חוות דעת מומחה

. הגדון: בניין " [redacted] אזור תעשייה [redacted]

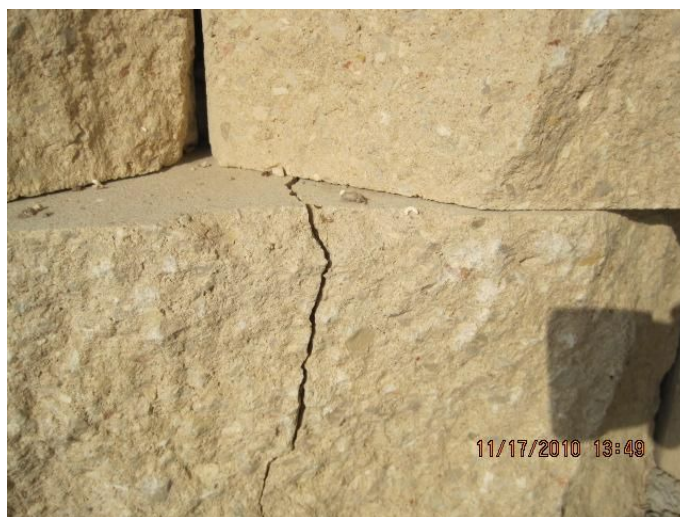
יש להשלים ניקוי חלק אופקי ומשופע במדרון אדמה של קיר התומך (בחלק חיצוני של קיר התומך).1
משאריות חומרי בנייה, להשלים מילוי אדמה ועבודות פיתוח בהתאם לתוכנית האדריכל ויועץ הפיתוח

2. סחב אדמה בחלק אופקי ומשופע של המדרון בעיקר בפונה דרום- מערבית שלו. יד לבצע חיזוק המדרון ע"י רשת, מסלעה מאבן כבדה, משטחי בטון וכו' בהתאם לפיתרונות יועץ קרקע, פיתוח, קונסטרוקציה ואדריכל המבנה. יש לציין שקיר התומך ניבנה שלא לפי תוכנית הקונסטרוקציה שהוזג בפני בעת הביקורי

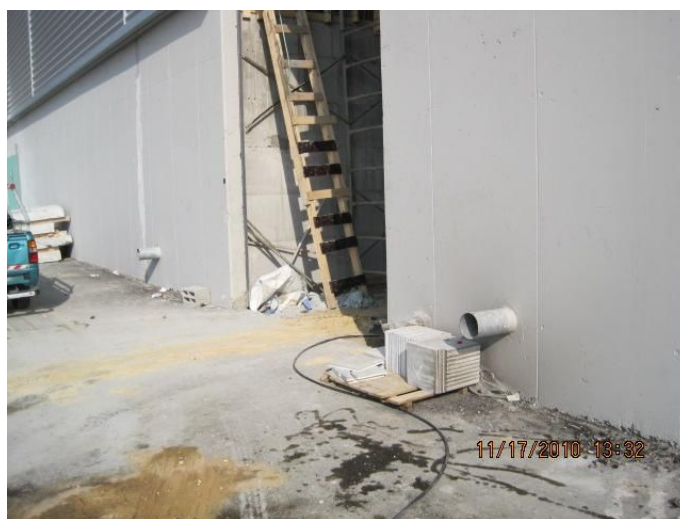
1. במשטחי בטון במפרצים בין חניות בחלק דרומי של החצר באזור קירות חוץ של הבניין (קומת קרקע) בוצע "עיבוד לקוי של החלקה רצפת בטון חשוף" בהליקופטר הדבר מהווה פגם באסטטית הבולט לעין.
: לתיקון
יש לפרק משטחי בטון ולצקת שנית או לבצע צביעה רצפת בטון בצבע אפוקסי כולל הכנת השטח ע"י קרצוף -
. ושטיפת במים .

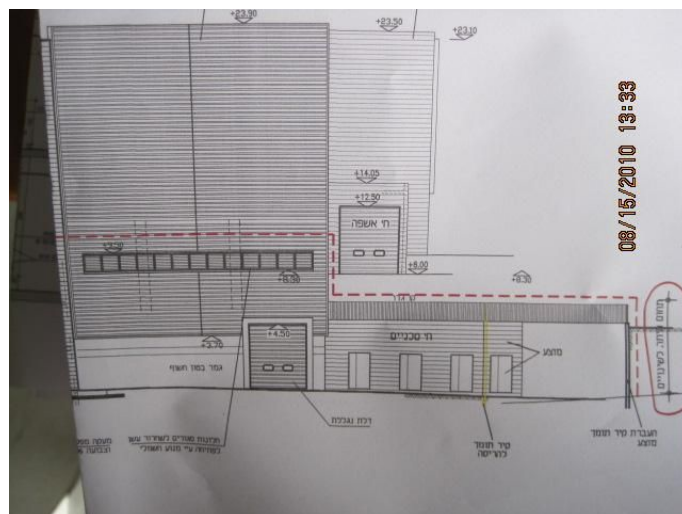
עיבוד לקוי הנראה לעין בעיקר בקירות חוץ באזור חדר טרפו, חדר משאבות -
יש לבצע חיפוי אבן על פני הקירות של חדר טרפו, חדר משאבות כנדרש בתוכנית בקשה להיתר בנייה בקירות האלה

עיבוד לקוי הנראה לעין בעיקר בתפרים בין חלקי תבניות בקירות חוץ של מבנה, בתחתית אדני חלונות בחזית מערבית, סביב -
'ללתות, בתפר עם קירות מחופים אבן, בתקרת רמפה בחלק צפון מערבי של המבנה, וכו

בקירות המבנה יש להשלים תיקונים וצבע בצורה המונעת טלאים, מומלץ לצבוע את הקירות בצבע בעל טקסטורה "עבה לדוגמה" תמבורטקסט" או "קניטקסט

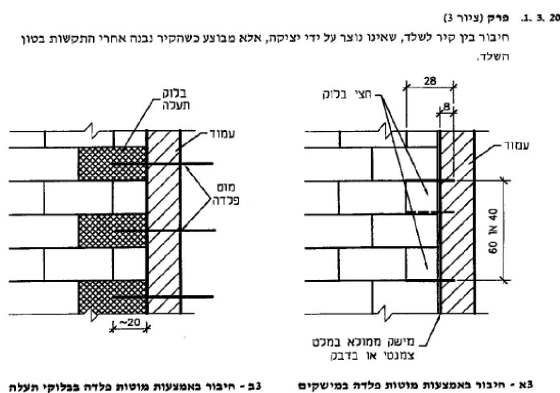
5. יש לבצע שנית תיקונים וצבע קירות בטון באזורי סגרגציה של הבטון, לדוגמה בחלק מרכזי של קיר מערבי.

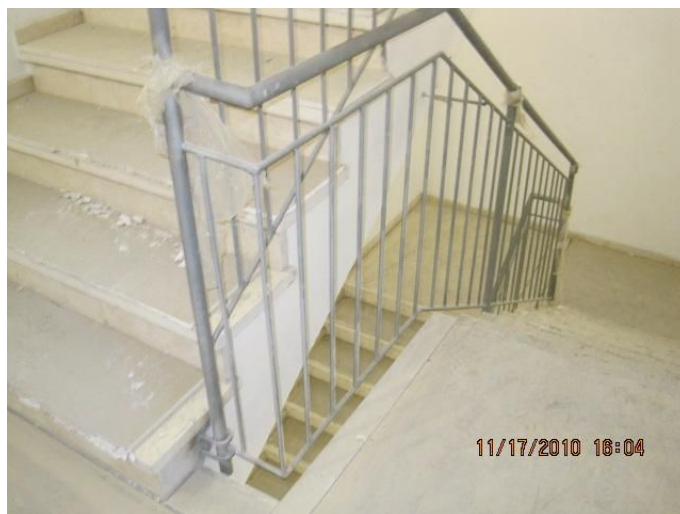
כמו כן מעקה אופקי בחדר מדרגות דרום- מערבי. 3. מאפשר טיפוס עליו עקב כך שקיים רכיב עם חלל שמידתה אופקית גדולה מ 4.5 מ' וגובהו גדול מ 1.2 מ' מ, והוא

שנמצאה בתחום בין 10 ס"מ עד 90 ס"מ מפני מפלס שממנו נמדד גובה מעקה, ואזן העליון שלו אינו בולט לפחות 20 ס"מ מעבר לחלק התחתון הבנוי של המעקה, בניגוד לנדרש בת"י 1142 (2006) סעיף 6.1.2.

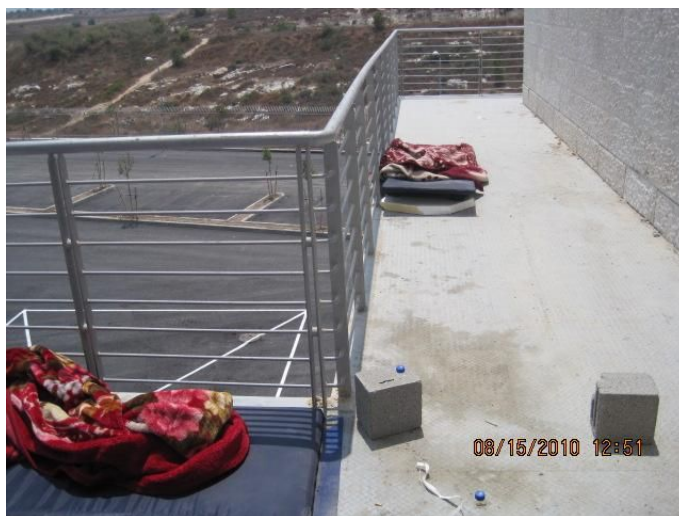
1. מעקה המתכתי במרפסת שמש של קומה +1 מאפשר טיפוס עליו עקב כך שקיים רכיב עם חלל שמידתה אופקית גדולה מ 4.5 מ"ט וגובהו גדולה מ 1.2 מ"ט שנמצאה בתחום בין 10 מ"ט עד 90 מ"ט מפני מפלס שממנו נמדד גובה מעקה בניגוד לנדרש , בת"י 1142 (2006) סעיף 6.1.2 . הדבר מהווה מפגע בטיחותי חמור. יש להחליף או לשנות קונסטרוקציה של המעקה.
